Protokoll

Nr. 30

der öffentlichen Sitzung der Stadtverordnetenversammlung
vom Donnerstag, den 02.07.2020.

**4.1 60-17-03 Bebauungsplan „Vorhabenbezogener Bebauungsplan Nahversorgungsmarkt EDEKA und Gewerbegebiet In der Us“, Stadtteil Anspach
- Beschlussfassung zu den im Rahmen der Beteiligung der Behörden und sonstiger Träger öffentlicher Belange nach § 4 (1) BauGB und der Öffentlichkeitsbeteiligung nach § 3 (1) BauGB
Vorlage: 312/2018**

Grafik 1: Auszug aus dem Bebauungsplan, Veröffentlichung vom 17. August 2018

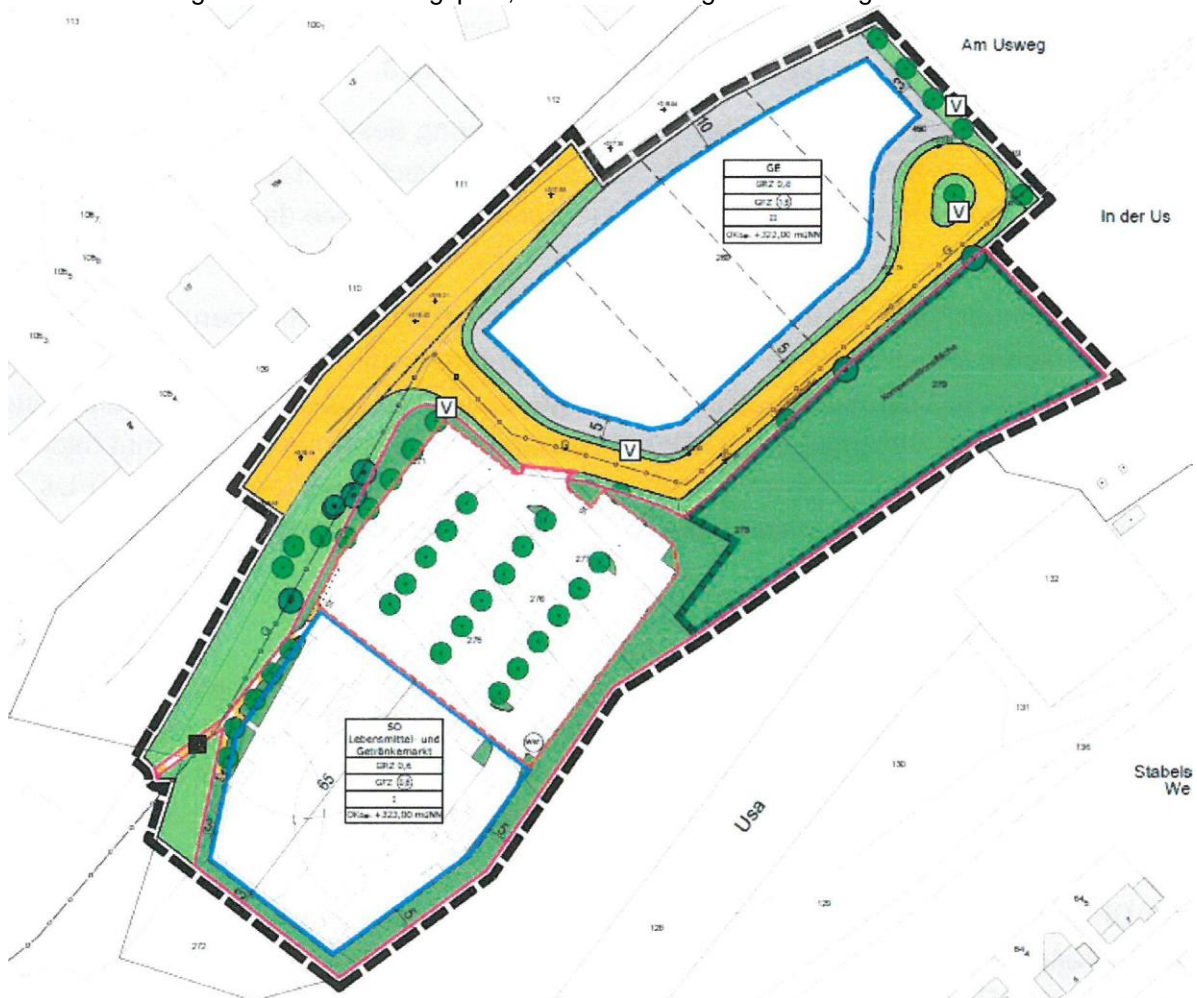
Nur durch eine attraktive Erschließung lässt sich der Radverkehrsanteil steigern. Durch die hohe Trennwirkung der L3270 und der topografischen Gegebenheiten ist eine beidseitige Erschließung entlang der L3270 für den Radverkehr erforderlich.

Das Erschließungsgebiet ist von der Ampelanlage L3270/Bahnhofstraße/Theodor-Heuss-Straße für Fußgänger auf einem Zuweg über mehrere Treppen (siehe Grafik 2) erreichbar, das Gewerbegebiet für Fußgänger nur über die Parkplätze des Großmarktes. Eine öffentliche Anbindung

Grafik 5: Darstellung der Routenverlagerung in der Übersicht

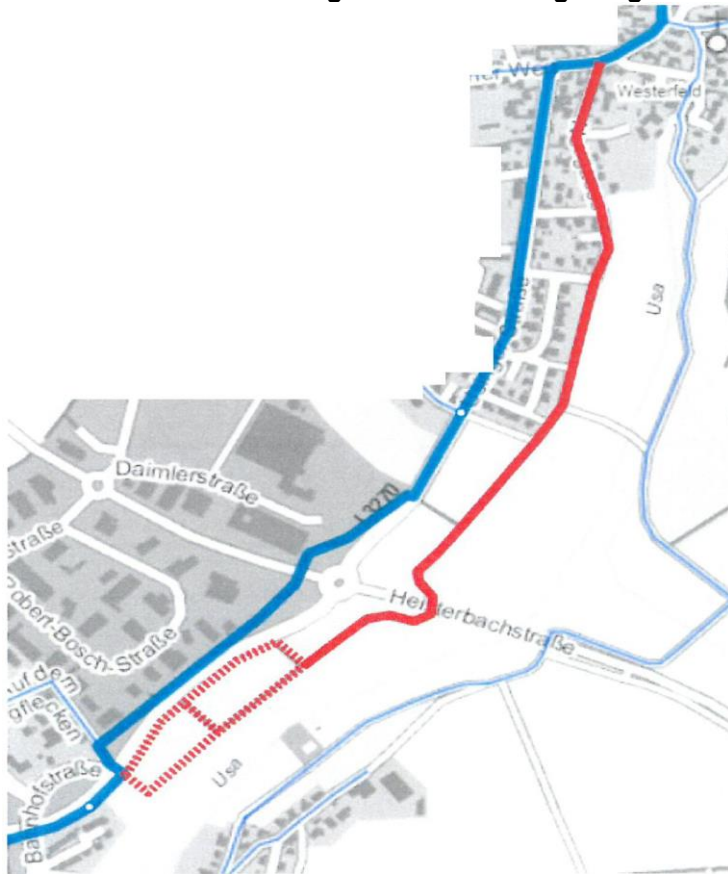
- Die Weglänge ändert sich durch die Verlegung im betrachteten Abschnitt nicht.
- Im Höhenverlauf stellt eine südliche Wegführung die bessere Variante dar. Es können bei einer Wegführung südlich der L3270 insbesondere Höhenverluste aufgrund der Überquerung der Heisterbachstraße bei einer Wegführung nördlich der L3270 vermieden werden.
Die Verkehrsbelastung für eine Hauptverbindung im Radroutennetz reduziert sich für die Feldwege zwischen Gewerbegebiet und Westerfeld (kein Kfz-Verkehr) und die Straßen „Am Usweg“ und „Neugasse“ (sehr geringer Kfz-Verkehr) gegenüber der Wegführung auf der Usinger Straße (Kfz- und Lkw-Verkehr) deutlich.

- Die Kita an der Usinger Straße /An der Lehmkauf wird über den Stichweg Weiherstraße erschlossen.
- Der Landgasthof Velte verfügt über eine rückwärtige Zufahrt von der Neugasse aus und ist somit mindestens gleichwertig erschlossen.

Grafik 7: ADFC-Vorschläge für das Gewerbegebiet „An der Us“

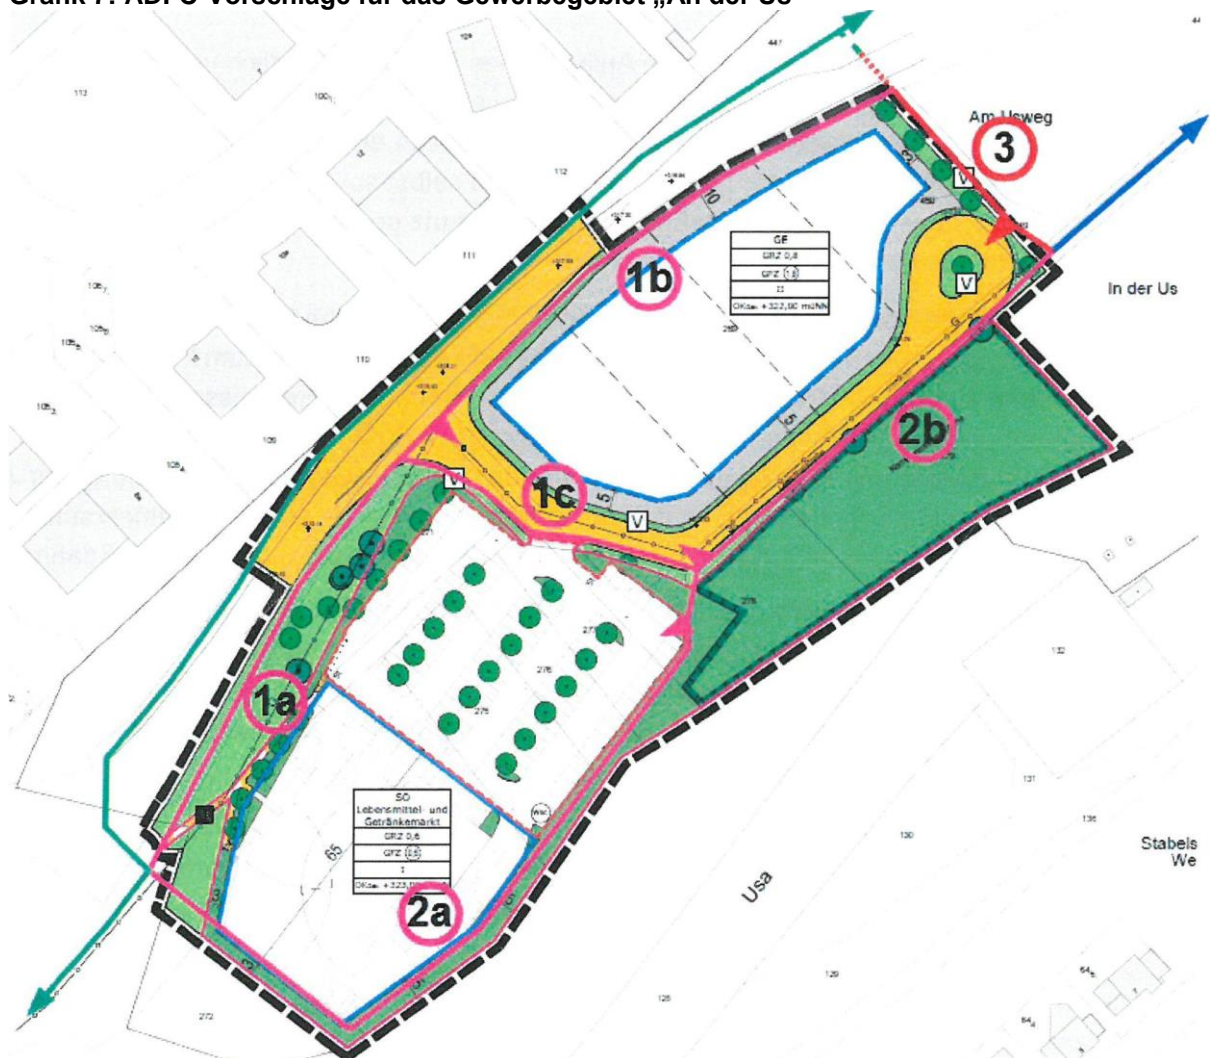
Das Gewerbegebiet „In der Us“ erhält eine westliche Anbindung an den Radweg an der Ampelanlage Bahnhofstraße / Theodor-Heuss-Straße, eine nördliche Anbindung durch eine gesicherte Querung der L3270 am östlichen Rand es Gewerbegebiets und eine östliche Anbindung über auszubauende Feld- und Ortsrandwege nach Westerfeld an die Neugasse.

Die östliche Anbindung erfolgt von der südöstlichen Ecke des Gewerbegebiets an, führt unter der Heisterbachbrücke und weiter nach Westerfeld (Am Usweg). Das Gewerbegebiet wird damit von großen Teilen VVesterfelds her erschlossen. Die erforderlichen Ausbaumaßnahmen können somit als Planungsgegenstand angesehen werden.
